本工事概要図（決定）

協議図面②
協議No. 379589
作成日：2025.6.18

区画計画図

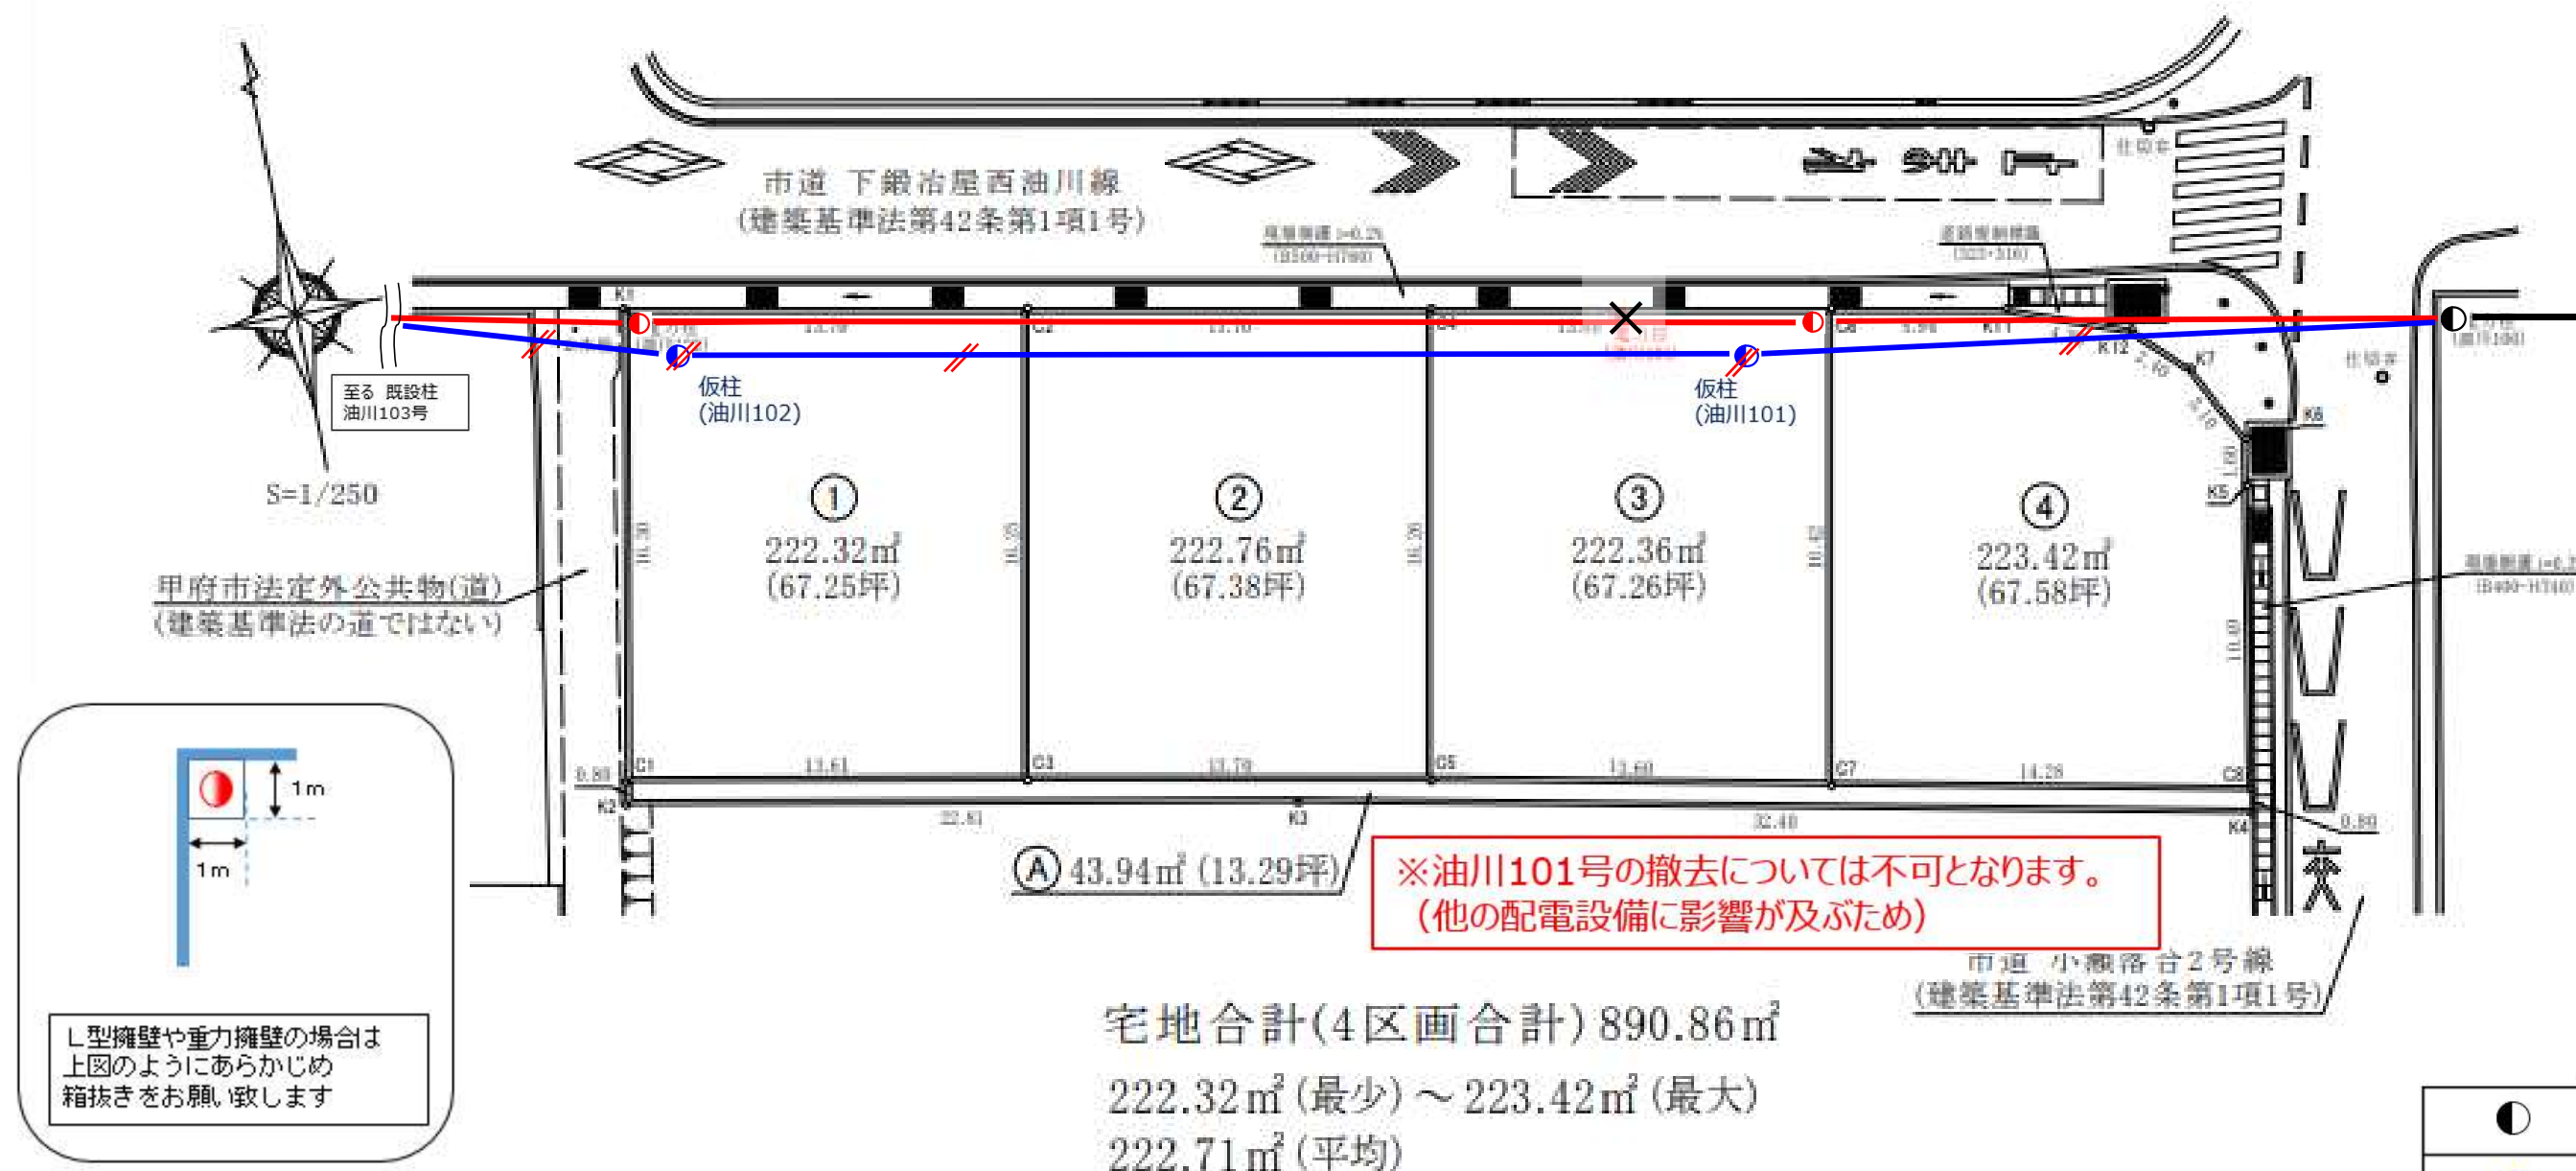
- ①雨水升、上下水道等の計画については、建柱を考慮した位置へ修正をお願いします。
(建柱作業は約1mのスペースが必要となります)
- ②当協議において電柱位置が確定しましたら造成工事業者様へ図面の提供をお願いいたします。
- ③地支線は東京電力とNTT様の2条新設となる場合があります。
- ④電柱は東京電力が建柱致します。
